CIRCULAR NO. 1
RESPUESTAS A INQUIETUDES LPN-CPJ-10-2019
ADQUISICIÓN DE EQUIPOS TECNOLÓGICOS Y SERVIDORES
PARA LA JURISDICCIÓN INMOBILIARIA.

El Comité de Compras y Contrataciones de **CONSEJO DEL PODER JUDICIAL** les informa que, en fecha **27 de diciembre 2019 hasta 24 de enero de 2020** recibimos las siguientes preguntas:

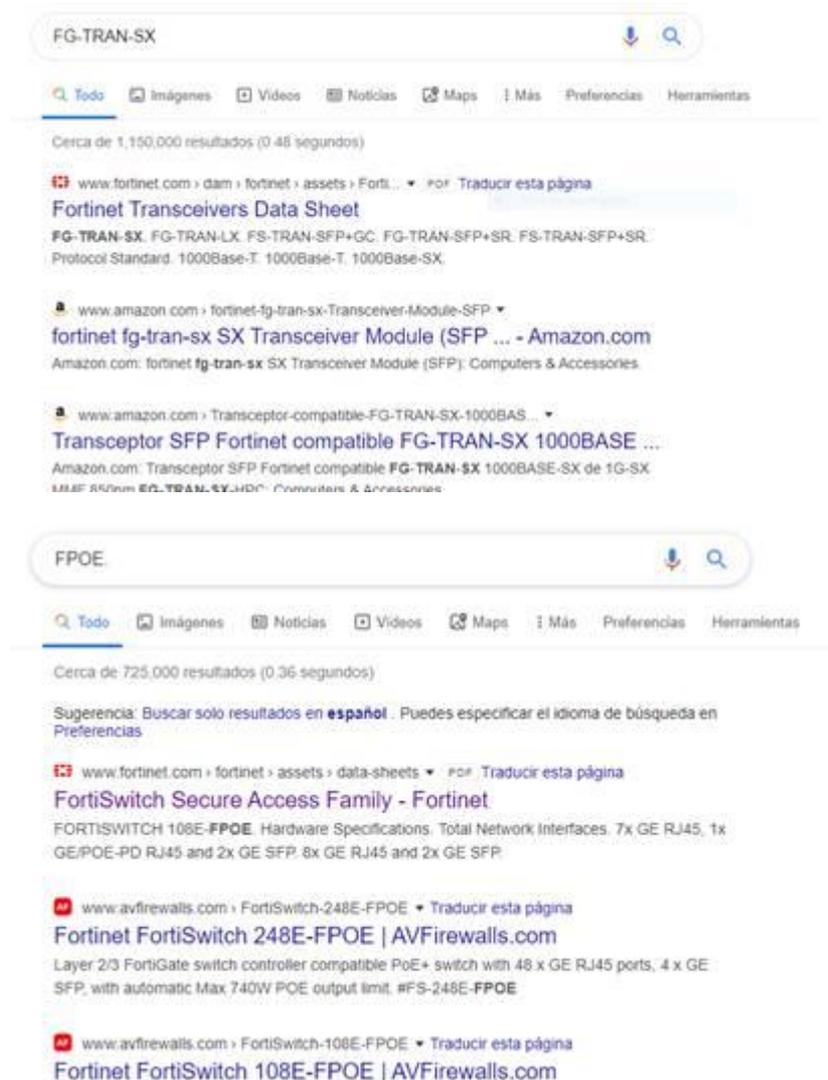
Pregunta No.13: Mínimo 4 DIMM de Memoria de 8 GB DDR4

Aquí dicen 4 DIMM de Memoria de 8GB pero en otra parte dice 128 GB. Podrían aclarar esta parte

Podrían especificar la cantidad y velocidad de los discos que requieren por servidor?

Ya que no es muy claro en cuanto a la cantidad.

Favor de verificar el pliego de especificaciones técnicas

(LPN_especificaciones_tecnicas_10_2019.pdf) donde indica que el equipo debe tener capacidad para aumentar a 128 GB y instalado un mínimo de 4 DIMM de Memoria de 8GB.
